Informe LM-AT-59-2019

## EVALUACIÓN DE LAS ACTIVIDADES DE REHABILITACIÓN DE PAVIMENTOS EN LA LICITACIÓN PÚBLICA 2014LN-000018-0CV00

Unidad de Auditoría Técnica  
LanammeUCR

**Departamento encargado del proyecto:** Gerencia de Conservación de Vías y Puentes. CONAVI.

Figura 2. Resultados de resistencia a la compresión de la base estabilizada, obtenidos por el laboratorio de verificación de la calidad, a los 7 días de falla (Lado izquierdo).

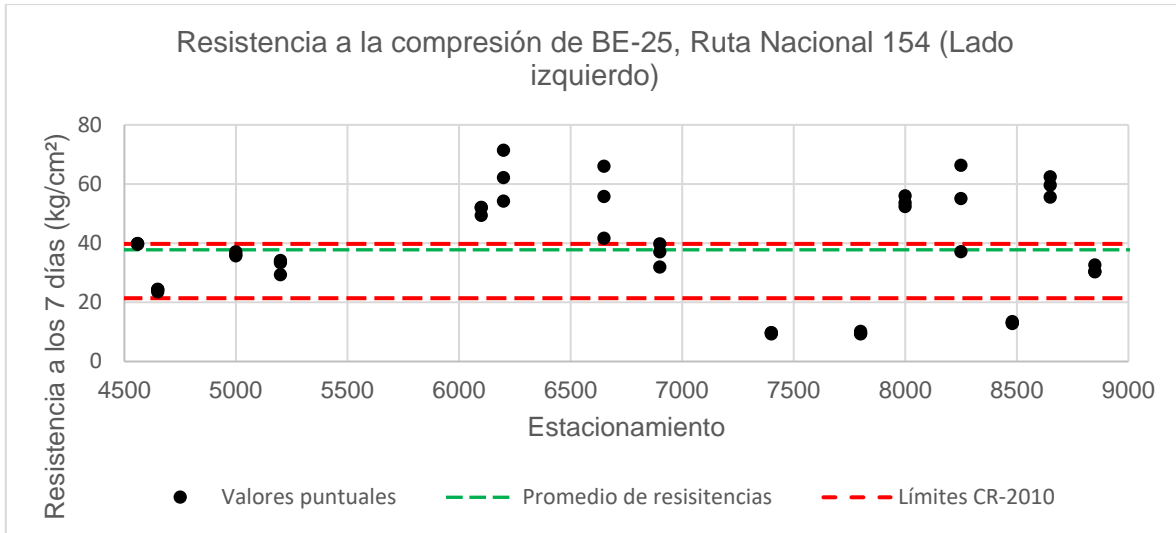
El equipo auditor ha evidenciado este tipo de inconvenientes en actividades de rehabilitación como las ejecutadas en la ruta nacional 17 en la provincia de Puntarenas y la ruta nacional 154 en Grecia de Alajuela, donde se ha presentado heterogeneidad en las resistencias obtenidas producto de la variabilidad de espesores y materiales encontrados en la estructura existente a lo largo de las vías intervenidas, lo cual a su vez ha generado variaciones en las tasas de dosificación de cemento conforme el avance del proyecto, readecuación de diseños y tiempos de espera para la continuación de los trabajos. Para ilustrar esta variabilidad, en la Figura 2 y Figura 3 se muestra la heterogeneidad en los resultados de resistencia a la compresión a los 7 días de pastillas de base estabilizada en la ruta nacional 154 (entre los estacionamientos 4+500 y 9+000), variabilidad que se expuso en el oficio LM-PI-073-2018, del 25 de septiembre del 2018.
